Noviembre, 2023

Cambio de color en conector de cable IP67

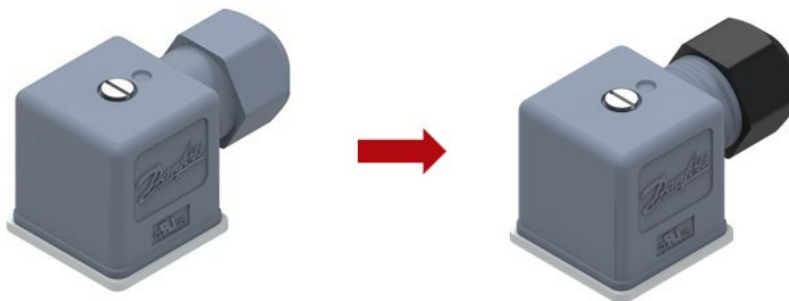
Debido a un problema con el proveedor, el antiguo material plástico gris ya no está disponible, por lo que el color de la tuerca del conector del cable 042N1256 ha cambiado de gris a negro.

La función y el número de código siguen siendo los mismos.

El cambio de color se producirá sucesivamente durante los próximos meses, por lo que durante un período de tiempo podrá recibir

Este enchufe de cable tiene tuercas grises y negras.
